使用済燃料乾式貯蔵施設の閉じ込め機能の監視に対する航空機落下による二次的影響について

【論点No.90】

使用済燃料乾式貯蔵施設の閉じ込め機能の監視に対する航空機落下による二次的影響について

【委員からの指摘事項等】

使用済燃料乾式貯蔵建屋と火災発生点の離隔(F-15の場合)

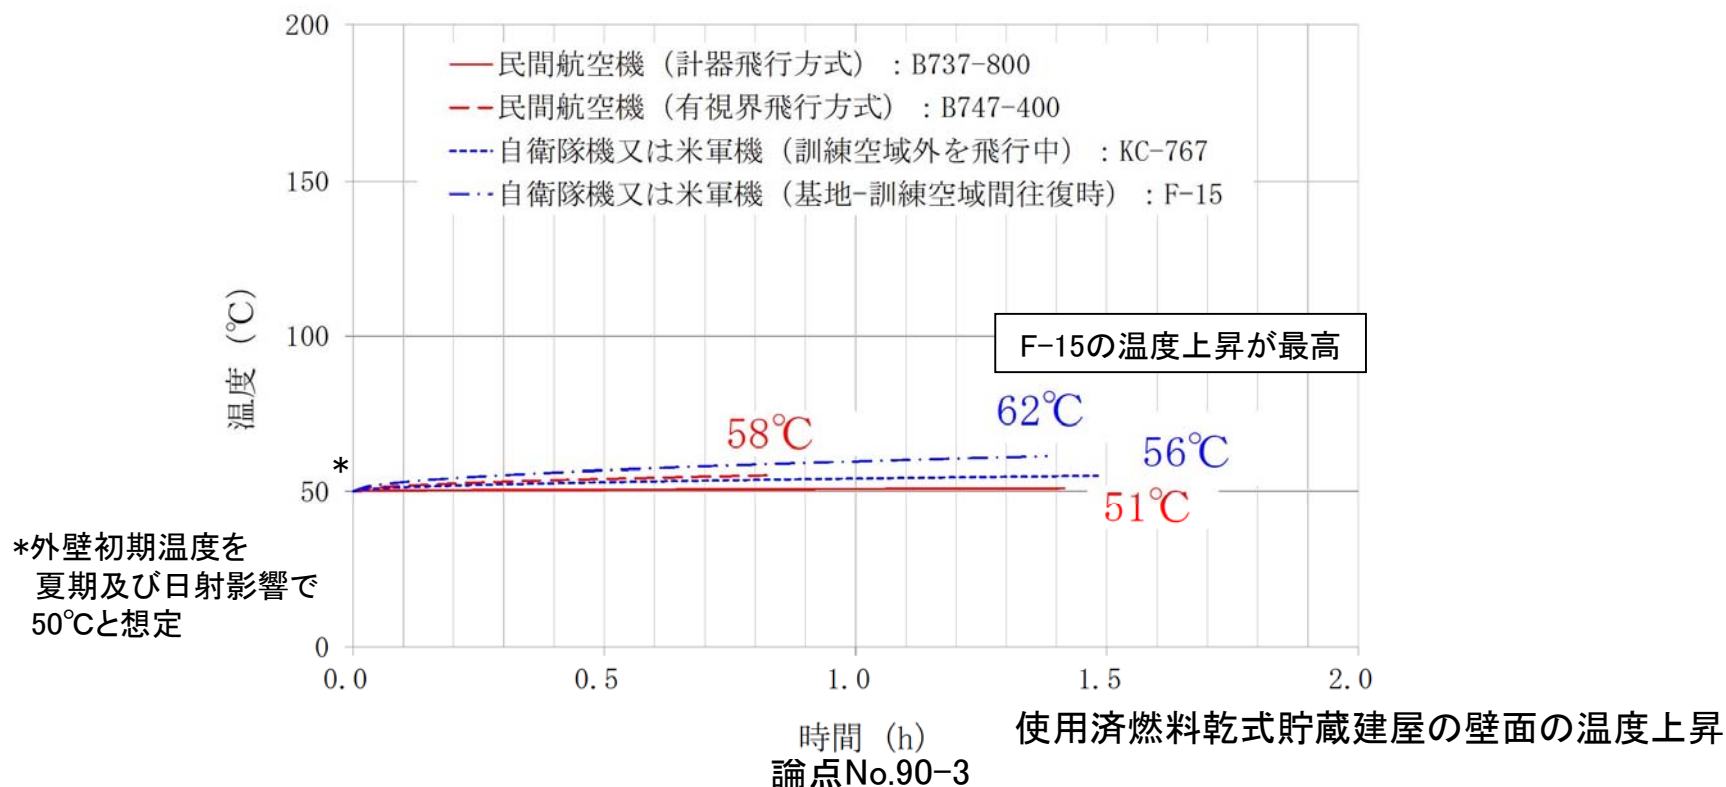
「航空機落下による二次的影響評価として、使用済燃料乾式貯蔵建屋の使用済燃料の除熱」について、閉じ込め機能の監視に影響があるかないかについて確認したい。

- 使用済燃料乾式貯蔵建屋の**外壁表面の温度上昇はわずか(最も高いF-15でも12°Cの上昇)**であり、熱伝達による**貯蔵建屋内の温度上昇もこの値を下回ると考えられることから**、建屋内に設置される使用済燃料乾式貯蔵容器の**閉じ込め機能の監視設備に影響を与えることはない**と判断している。
- 万一、監視設備の機能が損なわれた場合でも、**使用済燃料乾式貯蔵容器の閉じ込め機能等は維持される**ことから、航空機火災の消火対応等を行った後に、順次、監視設備の復旧を行う。

- ・最も厳しい結果となるF-15の評価においても、外壁表面における温度上昇はわずか。
- ・外壁表面の温度上昇の速度は遅く、熱伝達による建屋内への熱の移送も緩やかとなることから、入ってきた熱は建屋内の換気により排出され、室温の上昇には殆ど寄与しないと考えられる。

敷地に遡上する津波による使用済燃料乾式貯蔵建屋の応力評価の浸水想定  
論点No.92-2

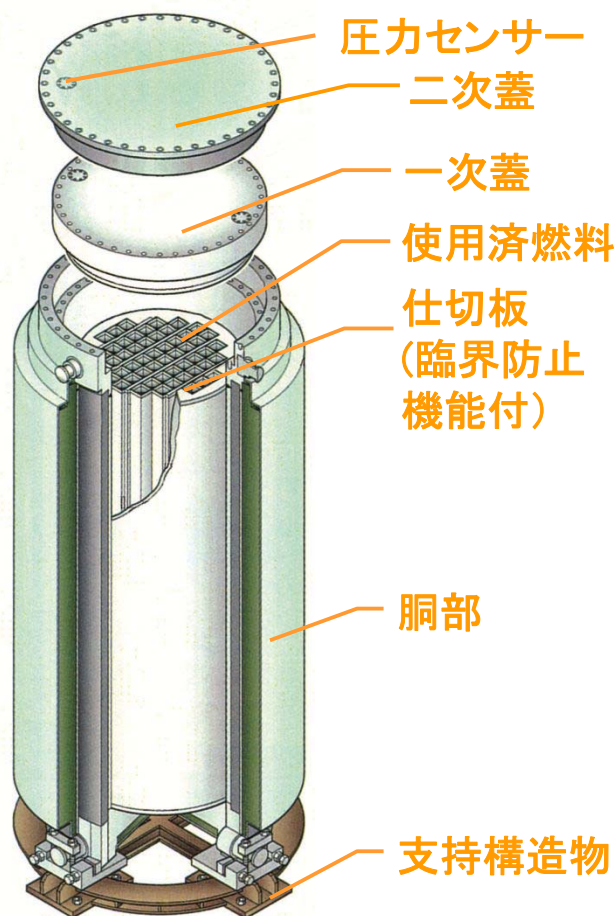
敷地に遡上する津波襲来時に、使用済燃料乾式貯蔵建屋の給気口から水が内部に浸水した場合、どのようなことが考えられるか。

防潮堤を超え敷地に遡上する津波の発生を想定した場合には、使用済燃料乾式貯蔵建屋内に海水が浸水する可能性があり、建屋の床面から6m高さに浸水深を想定すると、使用済燃料乾式貯蔵容器は水没する。この場合でも、貯蔵容器は耐圧試験により内外圧力差1.0MPa(水深100m相当)まで密封機能を維持できることを確認しており、閉じ込め機能を始めとする貯蔵容器の安全機能に影響は受けない。

- 防潮堤を超え敷地に遡上する津波の発生を想定した場合の使用済燃料乾式貯蔵建屋外壁の津波による応力評価において、**建屋の長壁側では設計浸水深4mを想定している**。この時に開口部となる給気口の高さは4.6mあるため、給気口からは海水は浸水しないと考えられるが、同じ長壁側にある**大物搬入口の扉の隙間等から浸水する可能性がある**。
- また、**建屋の短壁側では設計浸水深6mを想定していることから**、この津波が貯蔵建屋内へ浸水し、**床面から6m高さまでの浸水深を想定すると、高さ約5.7mである貯蔵容器は水没すると考えられる**。
